Abwägungsprotokoll zur Sitzung des Gemeinderates Theisseil vom 10.07.2025, TOP 02 (Flächennutzungsplan, 4. Änd.) und TOP 03 (Bebauungsplan)

Projektnummer: 1157	Bauleitplan: "Solarpark Roschau"	Verfahrensart ☐ § 13 (vereinfacht) ☐ § 13a (beschleunigt) ☒ Regelverfahren	
Verfahrensgegenstand:			
☐ Bebauungsplan ☒ vorhabenbezogener Bebauungsplan	☒ Neuaufstellung ☐ Änderung	☒ Flächennutzungs- und Landschaftsplan ☐ Neuaufstellung ☒ Änderung

Aufstellung des Bebauungs- und Grünordnungsplans "Solarpark Roschau" mit paralleler Änderung des Flächennutzungsplans

Prüfung der fristgemäß vorgebrachten Stellungnahmen im Rahmen der Behördenbeteiligung nach § 4 Abs. 2 und der Beteiligung der Öffentlichkeit nach § 3 Abs. 2 BauGB

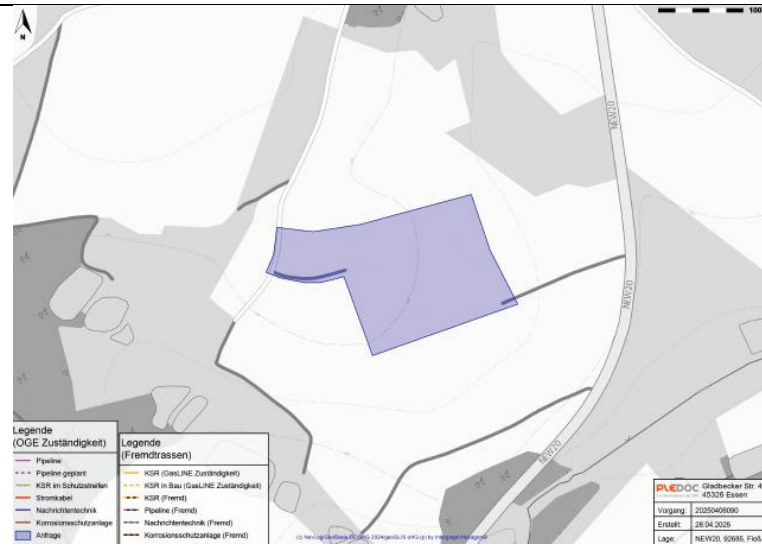
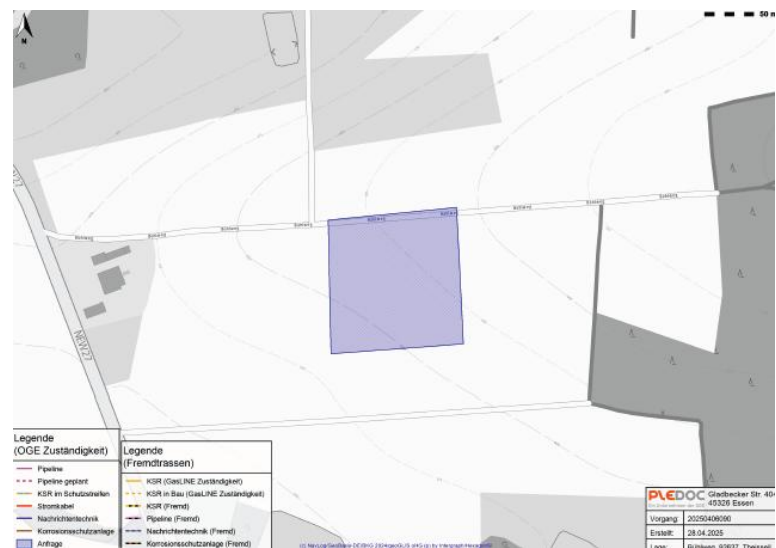
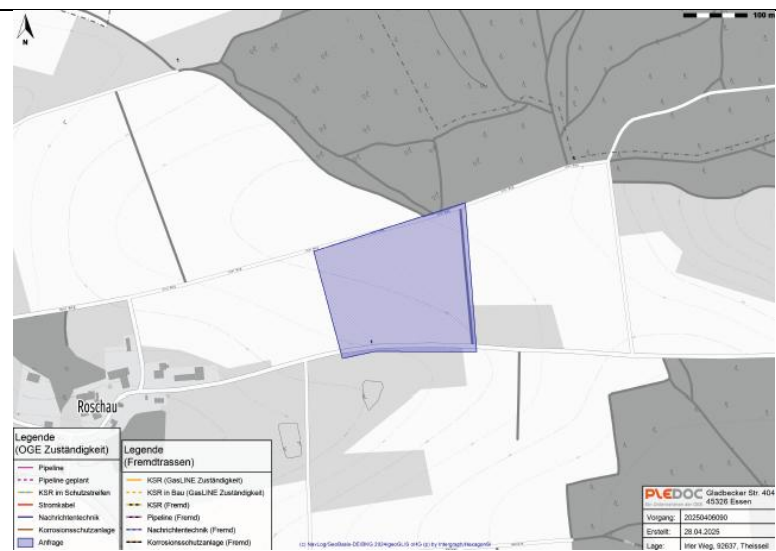
Ausgleichsmaßnahmen im Wald sind nicht geplant. Der Waldrand zum Solarpark besteht aus Altbäumen der Arten Eiche, Zitterpappel, Kiefer und wenige Birken und Fichten. Die Bäume sind bis zu ca. 30 m hoch, grundsätzlich sind auch Baumhöhen über 30 m möglich. Zwischen dem Waldrand und FINr. 38/0 befindet sich ein unbefestigter Erdweg, der in den geschotterten Irler Weg einmündet. Der Irler Weg führt unter anderem im Norden der Solarpark-Fl.Nr. 55/0 entlang. Die Bäume am Waldrand reichen mit ihren Kronen über die Wege und teilweise darüber hinaus in die geplante Solarparkfläche hinein. Teilweise sind sie Richtung Solarparkfläche geneigt. In manchen Kronen, insbesondere bei Zitterpappel und auch Eiche, befinden sich Totäste. Einzelne Zitterpappeln weisen Fäule und weitere Absterbeprozesse auf. Es gibt auch einzelne abgestorbene Bäume. Ein Teil der Bäume weist Spechthöhlen auf. Der Waldrand aus Altbäumen besitzt naturschutzfachlichen Wert. Bäume mit Spechthöhlen dürfen ohne Genehmigung durch die untere Naturschutzbehörde nicht entfernt werden. Für Privatwald besteht nach Art. 14 Absatz 1 BayWaldG die Pflicht zur sachgemäßen Waldwirtschaft. Diese darf durch den Solarpark nicht unnötig erschwert werden. Zum Wald hin ist ein 5 m breiter Streifen Extensivgrünland geplant bei FINr. 55/0 mit Hecke. Direkt anschließend folgt der geplante Zaun. An einigen Stellen rücken die Solarpaneele bis auf ca. 10 m an den Waldrand heran. Zaun und einige Paneele liegen damit im potenziellen Fallbereich der Randbäume. (Die Darstellung der Modulreihen ist laut Vorhaben- und Erschließungsplan zum vorhabenbezogenen Bebauungs- und Grünordnungsplan Solarpark Roschau vom 13.02.2025 schematisch, der genaue Standort nicht verbindlich - die Darstellung wurde dennoch für die oben angeführte Abstandseinschätzung als Anhaltspunkt herangezogen.) Der Bau von Zaun und Modulreihen im potenziellen Fallbereich erhöht den Verkehrssicherungsaufwand für den Waldbesitzer. Es entsteht ein erhöhter Kontrollaufwand und Fällmaßnahmen werden erschwert. Die einseitigen Kronen und die teilweise Neigung zur Solarparkfläche hin machen Fällarbeiten schwierig und aufwendig. Bei Sturmlagen entstehen Gefährdungen durch herumfliegende Äste, Astteile, Zapfen etc., die deutlich weiter als 30 m reichen können. Im Zusammenhang mit PV-Anlagen ist außerdem die mögliche Beeinträchtigung aufgrund von Verschmutzung durch Pollenflug anzumerken. Um forstwirtschaftliche Beeinträchtigungen abzumildern und Konflikte für die Zukunft zu vermeiden, sollten folgende Punkte Berücksichtigung finden: - Ein größerer Abstand zwischen baulichen Anlagen und dem Waldrand (empfohlen; 25 m, besser 30 m). - Inkennntnissetzung der angrenzenden Waldbesitzer über die mit dem Bau und Betrieb der Anlage möglichen verbundenen Beeinträchtigungen.	Wird zur Kenntnis genommen. Die Beschreibung des Zustandes des Waldrandes wird zur Kenntnis genommen. Wird zur Kenntnis genommen. Es werden Haftungsfreistellungserklärungen für angrenzende Waldeigentümer ausgestellt. Wird zur Kenntnis genommen. Der Abstand zum Waldrand von ca. 10 m wird beibehalten. Es werden Haftungsfreistellungserklärungen für angrenzende Waldeigentümer ausgestellt. Wird zur Kenntnis genommen und an den Vorhabenträger weitergegeben. Es werden Haftungsfreistellungserklärungen für angrenzenden Waldeigentümer (Fl.-Nr. 48 und 51, Gemarkung Roschau) ausgestellt. Außerdem wird der textliche Hinweis Nr. 6 wie folgt überarbeitet: „Die aus der sach- und fachgerechten Bewirtschaftung der umliegenden

<u>Generelle Anmerkung:</u> Wir bedauern es, dass bei einem derartigen Fokus auf landwirtschaftliche Belange durch den Vorhabenträger keine frühzeitige Einbindung des SG60 in die Planung erfolgte und wohl auch an anderer Stelle kein landwirtschaftlicher Fachverstand hinzugezogen wurde. Bei der weiteren Planung, insbesondere bei der Neugestaltung von Feldstücken und der Verhandlung von Tauschgrundstücken, ist landwirtschaftlicher Fach- und Sachverstand beizuziehen. Aus landwirtschaftlicher Sicht wird der Planung ☐ mit folgender Auflage zugestimmt ☒ nicht zugestimmt. Stellungnahme des Bereichs Forsten In unmittelbarer Nähe der für den Solarpark Roschau vorgesehenen Fläche befindet sich Wald im Sinne des § 2 Bundeswaldgesetz in Verbindung mit Art. 2 Absatz 1 Bayerisches Waldgesetz (BayWaldG). Dabei handelt es sich um Privatwald auf den FINr. 48/0 und 51/0 Gmkg. Roschau. Der Wald befindet sich im Nordosten der Solarpark-FINr. 38/0 auf FINr. 48/0 sowie im Norden des östlichen Teils der Solarpark-FINr. 55/0 auf FINr.48/0 und 51/0 Gmkg. Roschau. Ausgleichsmaßnahmen im Wald sind nicht geplant. Der Waldrand zum Solarpark besteht aus Altbäumen der Arten Eiche, Zitterpappel, Kiefer und wenige Birken und Fichten. Die Bäume sind bis zu ca. 30 m hoch, grundsätzlich sind auch Baumhöhen über 30 m möglich. Zwischen dem Waldrand und FINr. 38/0 befindet sich ein unbefestigter Erdweg, der in den geschotterten Irler Weg einmündet. Der Irler Weg führt unter anderem im Norden der Solarpark-FINr. 55/0 entlang. Die Bäume am Waldrand reichen mit ihren Kronen über die Wege und teilweise darüber hinaus in die geplante Solarparkfläche hinein. Teilweise sind sie Richtung Solarparkfläche geneigt. In manchen Kronen, insbesondere bei Zitterpappel und auch Eiche, befinden sich Totäste. Einzelne Zitterpappeln weisen Faule und weitere Absterbeprozesse auf. Es gibt auch einzelne abgestorbene Bäume. Ein Teil der Bäume weist Spechthöhlen auf. Der Waldrand aus Altbäumen besitzt naturschutzfachlichen Wert. Bäume mit Spechthöhlen dürfen ohne Genehmigung durch die untere Naturschutzbehörde nicht entfernt werden. Für Privatwald besteht nach Art. 14 Absatz 1 BayWaldG die Pflicht zur sachgemäßen Waldwirtschaft. Diese darf durch den Solarpark nicht unnötig erschwert werden. Zum Wald hin ist ein 5 m breiter Streifen Extensivgrünland geplant, bei FINr. 55/0 mit Hecke. Direkt anschließend folgt der geplante Zaun. An einigen Stellen rücken die Solarpaneele bis auf ca. 10 m an den Waldrand heran. Zaun und einige Paneele liegen damit im potenziellen Fallbereich der Randbäume. (Die Darstellung der Modulreihen ist laut „Vorhaben- und Erschließungsplan zum vorhabenbezogenen Bebauungs- und	Das Amt für Ernährung, Landwirtschaft und Forsten wurde im Rahmen der frühzeitigen Beteiligung angeschrieben. Es ging jeweils zum FNP und BBP folgende Stellungnahme ein: „Gegen diese Planungen bestehen aus forstfachlicher Sicht keine Einwände. Ausgleichsmaßnahmen finden nicht im Wald statt.“ Die Zusammenfassung des Sachverhaltes wird zur Kenntnis genommen. Wird zur Kenntnis genommen. Die Beschreibung des Zustandes des Waldrandes wird zur Kenntnis genommen.

Grünordnungsplan „Solarpark Roschau“ vom 13.02.2025 schematisch, der genaue Standort nicht verbindlich - die Darstellung wurde dennoch für die oben angeführte Abstandseinschätzung als Anhaltspunkt herangezogen.) Der Bau von Zaun und Modulreihen im potenziellen Fallbereich erhöht den Verkehrssicherungsaufwand für den Waldbesitzer. Es entsteht ein erhöhter Kontrollaufwand und Fallmaßnahmen werden erschwert. Die einseitigen Kronen und die teilweise Neigung zur Solarparkfläche hin machen Fallarbeiten schwierig und aufwendig. Bei Sturmlagen entstehen Gefährdungen durch herumfliegende Äste, Astteile, Zapfen etc., die deutlich weiter als 30 m reichen können. Im Zusammenhang mit PV-Anlagen ist außerdem die mögliche Beeinträchtigung aufgrund von Verschmutzung durch Pollenflug anzumerken. Um forstwirtschaftliche Beeinträchtigungen abzumildern und Konflikte für die Zukunft zu vermeiden, sollten folgende Punkte Berücksichtigung finden: • Ein größerer Abstand zwischen baulichen Anlagen und dem Waldrand (empfohlen: 25 m, besser 30 m). • Inkenntnissetzung der angrenzenden Waldbesitzer über die mit dem Bau und Betrieb der Anlage möglichen verbundenen Beeinträchtigungen. • Haftungsverzichtserklärung durch die PV-Anlagenbetreiber zu Gunsten der angrenzenden Waldbesitzer und deren Rechtsnachfolger für Schaden an der Anlage durch umstürzende Bäume und Baumteile, herumfliegende Äste, Zweige, Zapfen und Pollen ohne Entfernungsgrenze - auch im Rahmen von sachgemäßer Baumfällung, ohne grob fahrlässige Gefährdung von Anlagen oder Anlagenteile. • Erhalt der Zugänglichkeit der Waldflächen auch während der Bauphase, Wiederherstellung von ggf. im Rahmen der Bauphase beschädigten Wegen etc. Wir empfehlen die Aufnahme von Bestimmungen in Bezug auf die Forstwirtschaft in den Bebauungsplan, wie Haftungsverzichtserklärung, entschädigungslose Hinnahme von Emissionen aus dem Wald, Duldung forstwirtschaftlicher Nutzung und Verzicht auf das Umwälzen von Reinigungskosten auf die Waldbesitzer durch die Betreiber.“	Wird zur Kenntnis genommen. Die Hinweise werden zur Kenntnis genommen und sind auf Ebene des Bebauungsplans zu behandeln. Die Empfehlung wird zur Kenntnis genommen und ist auf Ebene des Bebauungsplans zu behandeln. Beschlussvorschlag zur Änderung des Flächennutzungsplans: Es erfolgt keine Änderung zum Entwurfsstand der Änderung des Flächennutzungsplans. Beschlussvorschlag zum Bebauungsplan: Die oben genannten Anpassungen/Ergänzungen werden in die Entwurfsfassung des Bebauungsplans eingearbeitet. Abstimmungsergebnis zu beiden: Ja-Stimmen: 10 Nein-Stimmen: 0
